监 理 通 知 单

工程名称：陕西正泰电缆有限公司二期 3.48MW 屋顶分布式光伏发电项目

编号：ZHJL-XYZT-002

事由：施工存在问题相关事宜

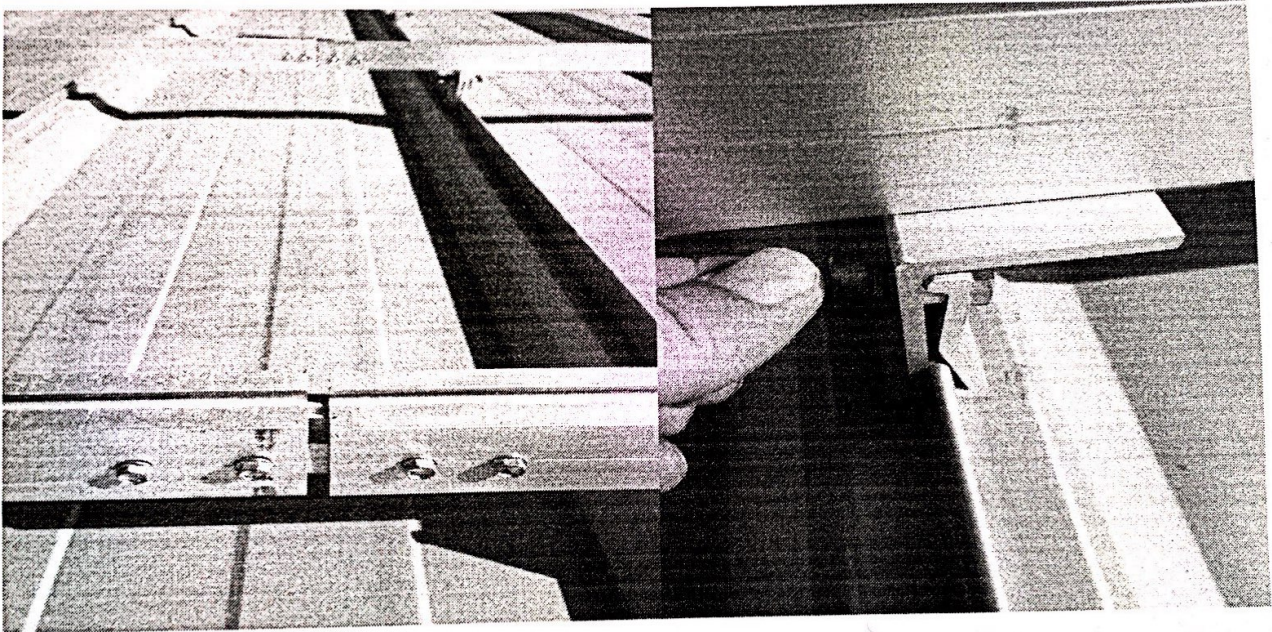
内容：你单位所承建的《陕西正泰电缆有限公司二期 3.48MW 屋顶分布式光伏发电项目》：我方对 2#屋面安装的光伏支架抽检时，发现下列问题

- 1、光伏导轨连接件个别存在未卡紧现象（附图）
- 2、光伏夹具个别存在螺丝未紧固现象（附图）

以上现象要求你方立即整改并回复，整改完成复验合格后方可进行光伏组件安装；
